Benennung: Einbau einer zusätzlichen Seilführung im Seitensteuerseilzug.

LTA Nr. 1/68

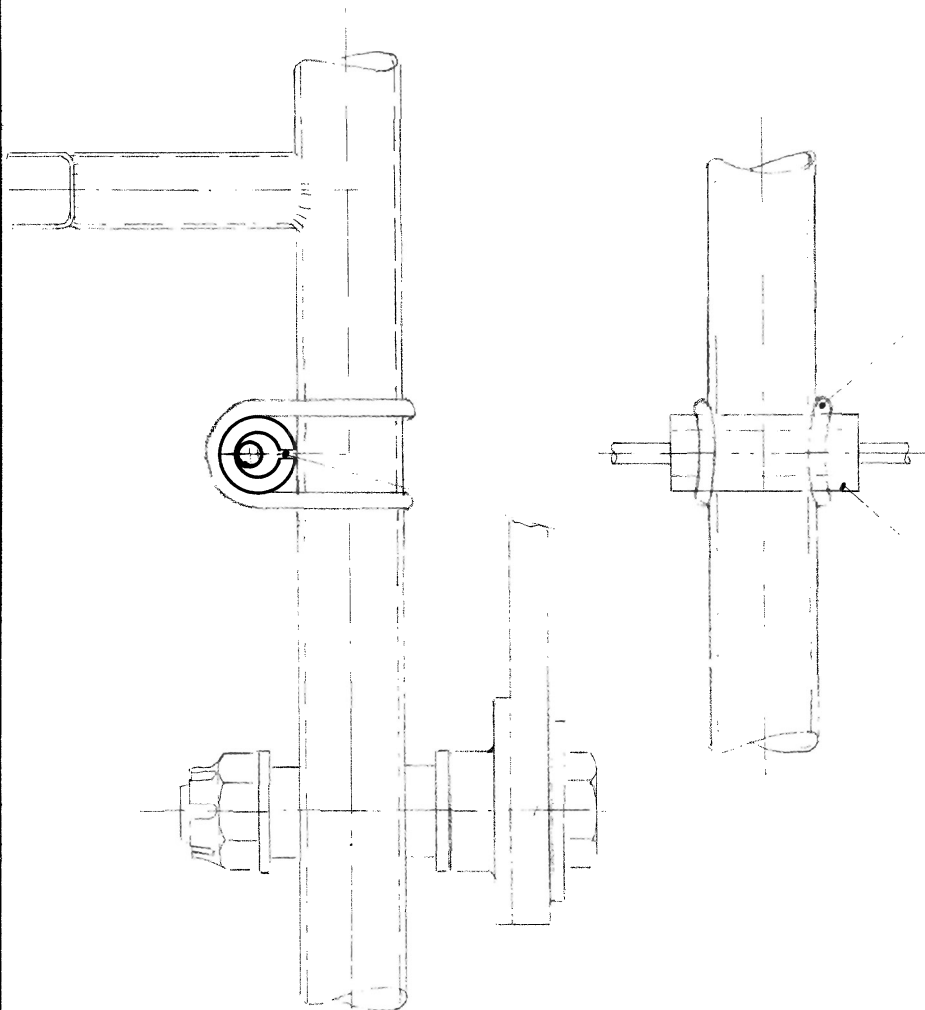
Begründung und Vorgang: Beim Verstellen der Seitensteuerpedale kann sich das dabei schlaff werdende Seil an der Lagerschraube des hinteren Bremsklappenhebels verhängen.

Alle übrigen Flugzeuge werden nach untenstehender Zeichnung geändert.

Wickelband mit
Klebelack getränkt.

Fiberrrohr buchse 100/60
Sägeschnitt 251g

Alle Neubauten ab W.-Nr. 13047 werden nach den ergänzten Bauzeichnungen geändert.

Unterlagen berichtigen	Bemerkung	PfL-Prüfvermerk
Zeichnungen L-267.10-S2/S3 ergänzen.	ausgef. 9.11.67 Katzner.	 <i>früer</i> 27.11.67
	Die Änderung ist durchzuführen bis 1.5.1968
